RAPPORT DE CONTROLE D'INSTALLATION ÉLECTRIQUE DOMESTIQUE

48.531

Stijn Streuvelsstraat 85 1980 Zemst Belgique

Visite périodique (Livre 1 6.5)

Tableau 1

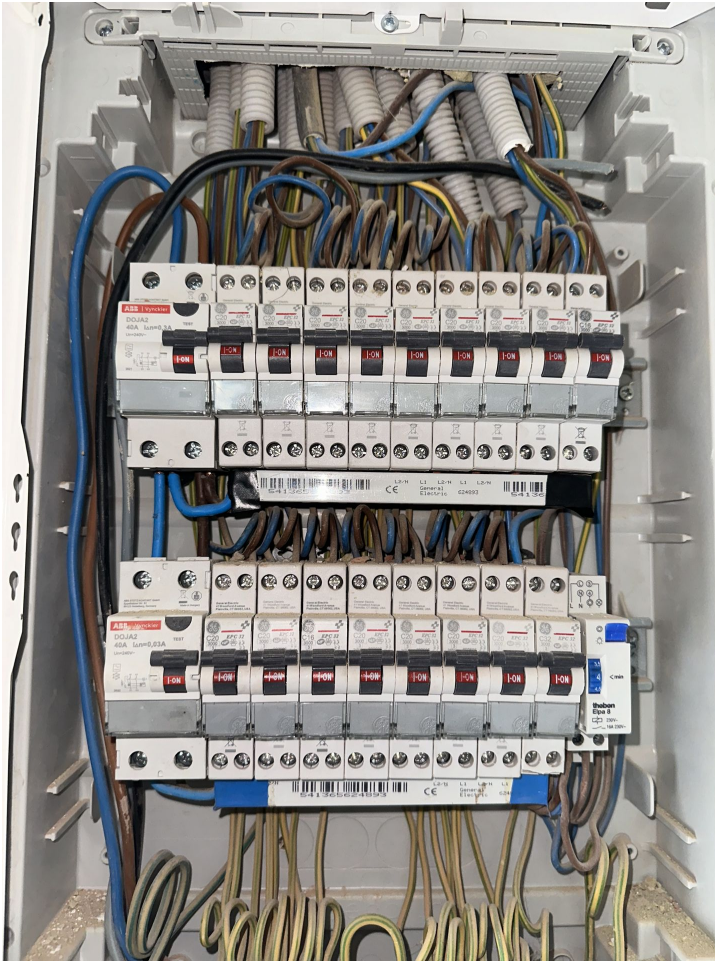
Libellé	Paragraphe
La valeur de la résistance de ce circuit (TBT) est insuffisante, celle-ci doit être au minimum de 500.000 Ohms.	L1: 6. 4. 5. 1.; L3: 6. 4. 5. 2.
Prévoir le(s) schéma(s) unifilaire(s) de l'installation.	L1: 3.1.2.; 9.1.1; 9.1.2
Prévoir le(s) schéma(s) de position de l'installation.	L1: 9.1.2.

Stroom verlies op automaat A van 20A
